VANTAAN KAUPUNKI

ASEMAKAAVAMUUTOSEHDOTUS
 NRO 002239
 Lähdepuisto
 LAUSUNNOT JA VASTINEET
 21.8.2017

Kaupunkisuunnittelulautakunta 13.3.2017 oikeutti kaupunkisuunnittelun pyytämään tarvittavat lausunnot asemakaavan muutosehdotuksesta **nro 002239 / Lähdepuisto**. Lausuntoja pyydettiin 7 ja saatiin 4 kpl.

Vantaan Energia Sähköverkot Oy:n keskijännitemaakaapelit sijaitsevat karttaliitteen 1 mukaisesti.

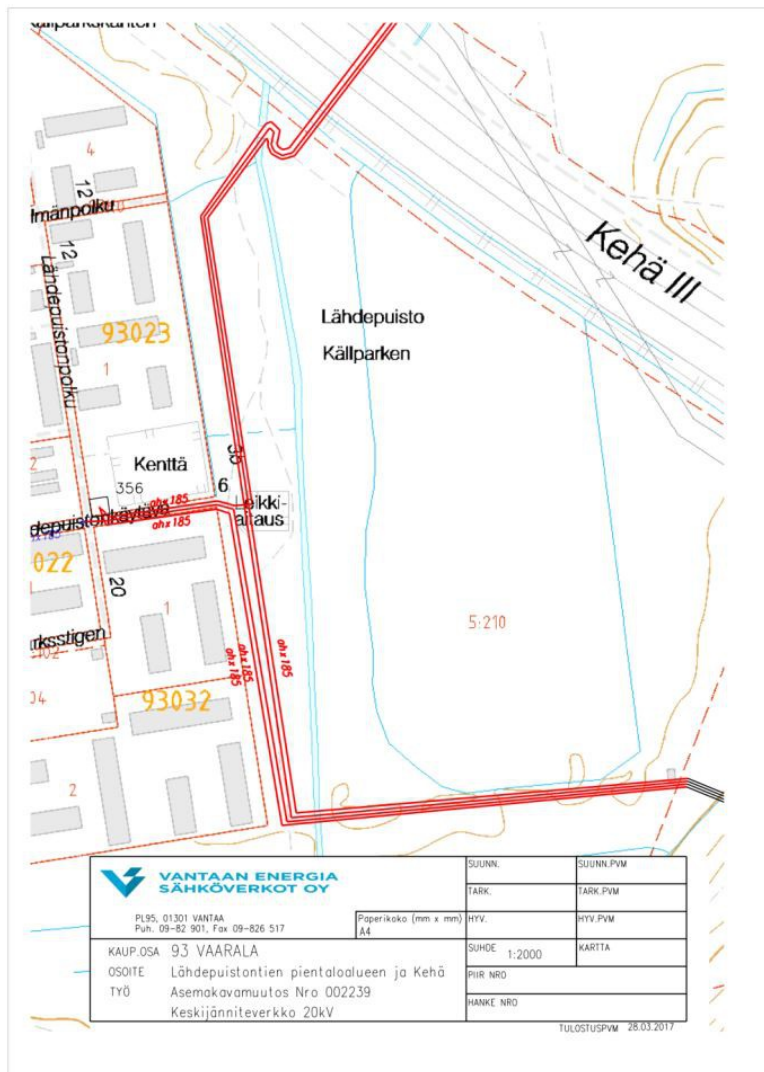
Vantaan Energia Sähköverkot Oy haluaa, että asemakaavan muutosehdotuksessa huomioidaan maakaapeleiden sijainti.

Mikäli maakaapeleita pitää siirtää, niin siirtokustannuksien osalta toimitaan Vantaan kaupungin ja Vantaan Energia Oy:n 20.7.1993 laaditun yhteistyösopimuksen mukaisesti. Ehdotettu muuntamopaikka sopii hyvin Vantaan Energia Sähköverkot Oy:n tarpeisiin.

Huomioitu tarkemmassa suunnitteluvaiheessa.

Asemakaavan muutosalueella sijaitsee Vantaan Energia Oy:n kaukolämpöputkia liitteenä olevan piirustuksen mukaisesti (Liite 3).

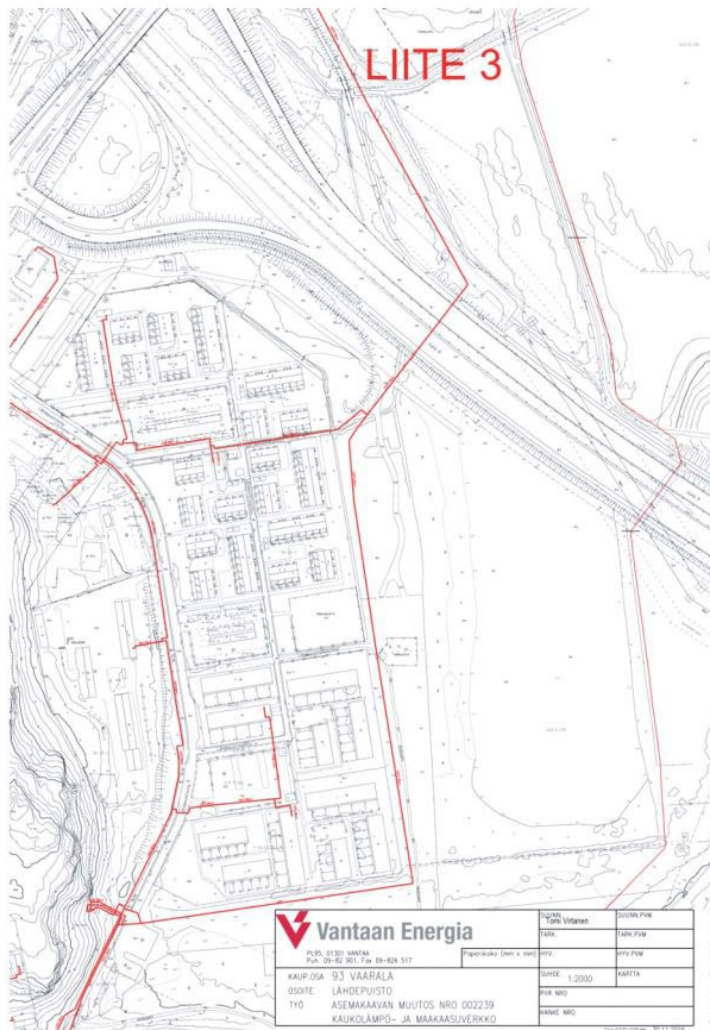
Vantaan Energia Oy haluaa, että asemakaavan muutosehdotuksessa huomioidaan kaukolämpöputkien sijainti.

Mikäli kaukolämpöputkia pitää siirtää, niin siirtokustannuksien osalta toimitaan Vantaan kaupungin ja Vantaan Energia Oy:n 20.7.1993 laaditun yhteistyösopimuksen mukaisesti.
